**AVIS RELATIF À LA PROTECTION
CONTRE LES EVENTUELS EFFETS NOCIFS ET NUISANCES
PROVOQUÉS PAR LES RAYONNEMENTS NON IONISANTS
GÉNÉRÉS PAR DES ANTENNES ÉMETTRICES STATIONNAIRES**

Commune : SERAING - Exploitant : TELENET GROUP

Référence exploitant : LG2153D

Rapport n° 896 / 2024

Figure 1 : Vue en plan des lieux de séjour et des points de contrôle

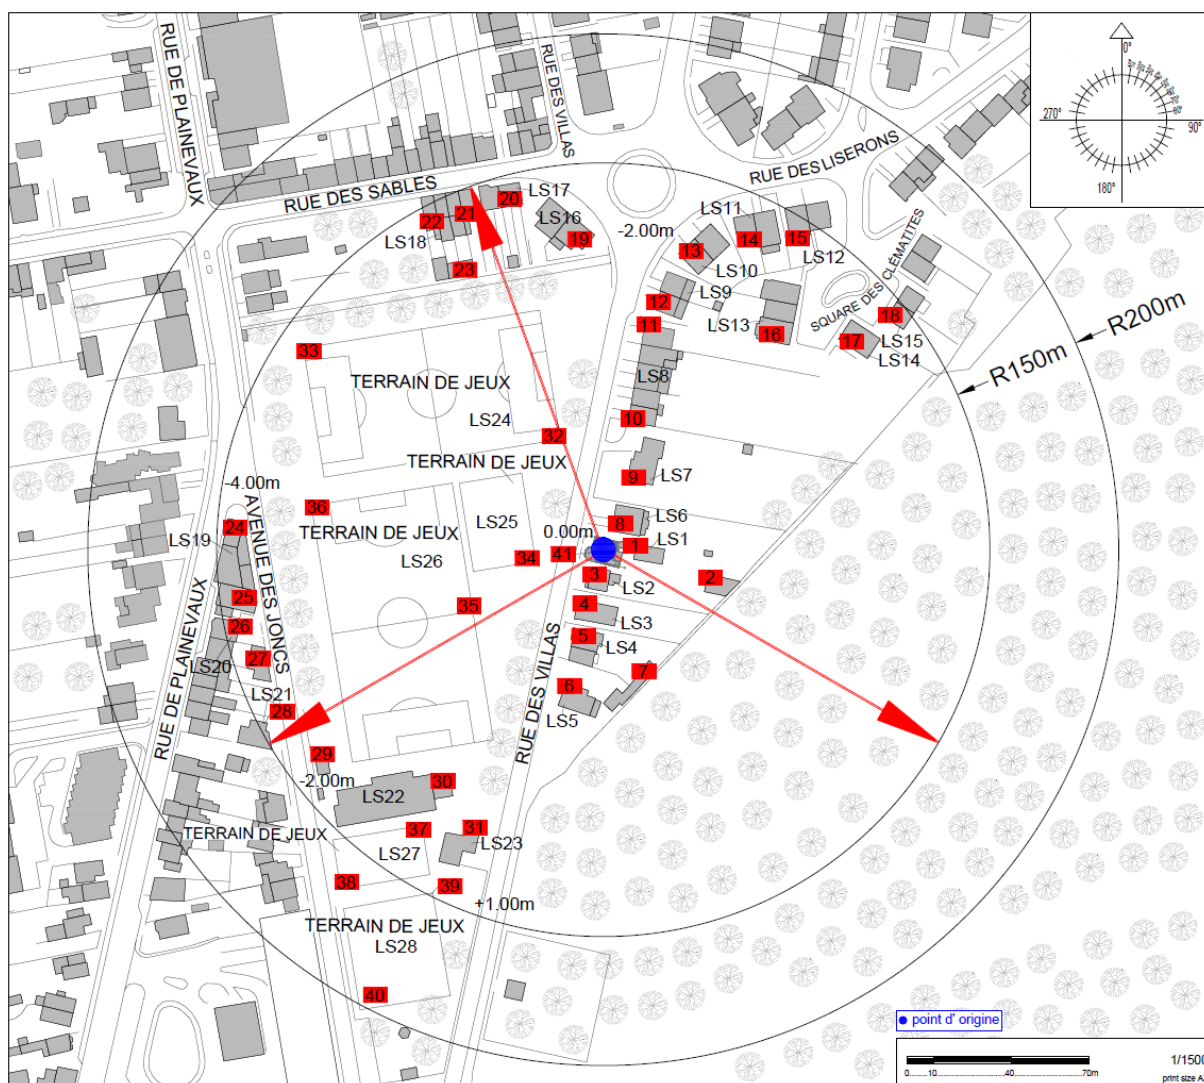
- le numéro du point de contrôle repris sur un des plans de la figure 1;
- le numéro du LS dans lequel se trouve le point de contrôle de la 1^{ère} colonne ;
- l'atténuation d'obstacle prise en compte pour le calcul de l'indice d'exposition dans le LS ;
- le résultat du calcul de l'indice d'exposition.

N° point de contrôle	LS	Atténuation (dB)	Indice d'exposition relatif à la limite par installation IE_i
10	LS8	3,0	0,984
41	LS1	3,0	0,922
6	LS5	3,0	0,588
35	LS26	0,0	0,461
7	LS5	3,0	0,445
11	LS8	3,0	0,424
36	LS26	0,0	0,422
37	LS27	0,0	0,364
33	LS24	0,0	0,361
23	LS18	3,0	0,358
12	LS9	3,0	0,322
19	LS16	3,0	0,305
38	LS27	0,0	0,278
21	LS18	3,0	0,270
22	LS18	3,0	0,265
20	LS17	3,0	0,259
39	LS28	0,0	0,253
30	LS22	3,0	0,251
29	LS22	3,0	0,233
13	LS10	3,0	0,215
28	LS21	3,0	0,206
27	LS20	3,0	0,204
34	LS25	0,0	0,203
25	LS19	3,0	0,196
26	LS20	3,0	0,184
31	LS23	3,0	0,171
24	LS19	3,0	0,169
40	LS28	0,0	0,160
3	LS2	3,0	0,159
4	LS3	3,0	0,158
1	LS1	3,0	0,146
14	LS11	3,0	0,136
16	LS13	3,0	0,130
32	LS24	0,0	0,129
2	LS1	3,0	0,124

En ce qui concerne les antennes de l'installation mentionnées dans le tableau 1, la distance maximale à laquelle la limite pourrait être atteinte, à l'extérieur, est égale à 135,4 m. S'il n'y a pas de LS à une distance inférieure, les antennes respectent forcément la limite d'immission.

Dans le cas des LS situés à l'intérieur des bâtiments, une atténuation d'obstacle est prise en compte et il en résulte que la distance maximale à laquelle la limite pourrait être atteinte se réduit à 95,8 m.

Figure 2 : Vue en plan des installations d’antennes dans un rayon de 300 mètres autour de l’installation faisant l’objet de la demande d’avis

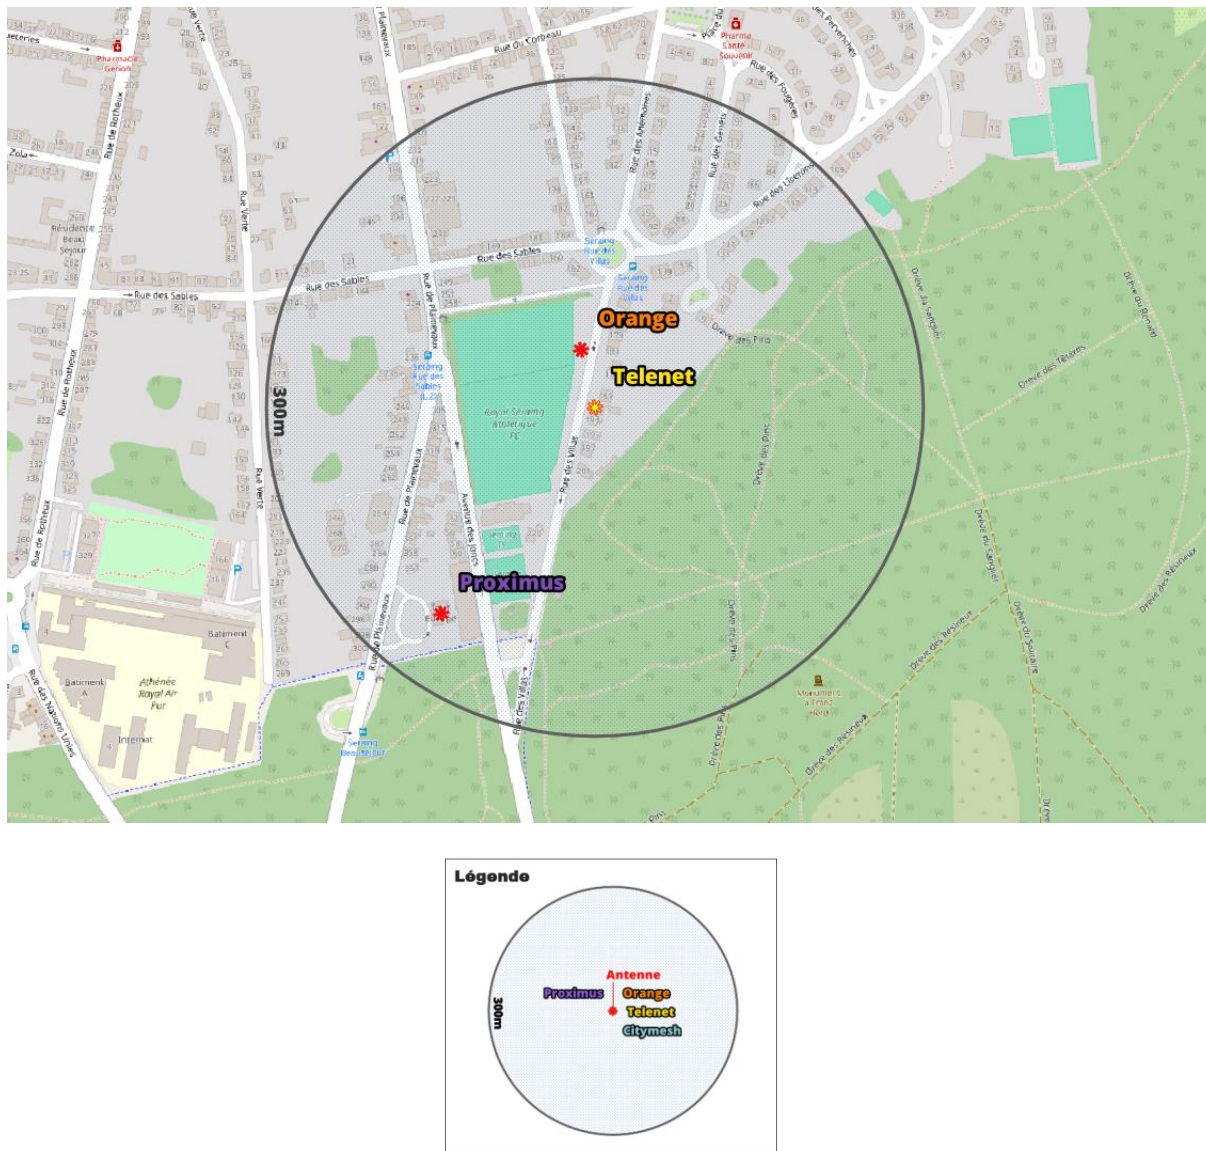
Le plan en projection verticale de la figure 2 indique la localisation des installations d'antennes émettrices stationnaires visées par le décret et situées dans un rayon de 300 mètres autour de l'installation référencée dans le paragraphe 2 et localisée au centre du cercle. Les données de localisation de ces antennes et les avis correspondant sont accessibles via le cadastre en ligne des antennes émettrices stationnaires⁶. Les installations prises en compte dans l'évaluation du respect de la limite cumulative sont les installations d'antennes émettrices déclarées en service par l'exploitant à la date du présent avis, à l'exception de l'installation référencée dans le paragraphe 2 et éventuellement d'autres installations ayant fait l'objet d'une demande d'avis à la même date et qui sont situées à l'intérieur de la zone de 300 mètres de rayon.

- il y a au plus 4 installations d’antennes émettrices stationnaires présentes dans la zone d’évaluation de 300 mètres de rayon représentée dans la figure 2, y inclus l’installation référencée dans le paragraphe 2 : la limite cumulative définie à l’article 4, §2 du décret est nécessairement respectée dans les lieux de séjour à l’intérieur de la zone d’évaluation de 300 mètres de rayon ;
- il y a exactement 5 installations d’antennes émettrices stationnaires présentes dans la zone d’évaluation de 300 mètres de rayon représentée dans la figure 2, y inclus l’installation référencée dans le paragraphe 2 et il existe, pour 3 ou 4 de ces installations, un avis attestant le respect de la limite abrogée de 3 V/m : la limite cumulative définie à l’article 4, §2 du décret est nécessairement respectée dans les lieux de séjour à l’intérieur de la zone d’évaluation de 300 mètres de rayon ;

- c) dans tous les autres cas, il a été vérifié que la limite cumulative définie à l'article 4, §2 du décret n'est pas dépassée dans les lieux de séjour sur base du nombre d'installations localisées dans la zone d'évaluation de 300 mètres de rayon représentée dans la figure 2, de leur localisation ainsi que des données inscrites dans la figure 1 et au paragraphe 4 du présent avis et dans les avis attestant le respect de la limite par installation ou de la limite abrogée de 3 V/m relatifs aux autres installations reprises dans la figure 2.

Compte tenu des considérations ci-dessus, il apparaît que l'intensité du rayonnement électromagnétique généré, dans les lieux de séjour situés dans un rayon de 300 mètres autour de l'installation référencée dans le paragraphe 2, par l'ensemble des antennes émettrices stationnaires de l'ensemble des exploitants du même site d'antennes émettrices stationnaires respecte la limite fixée à l'article 4, § 2 du décret.
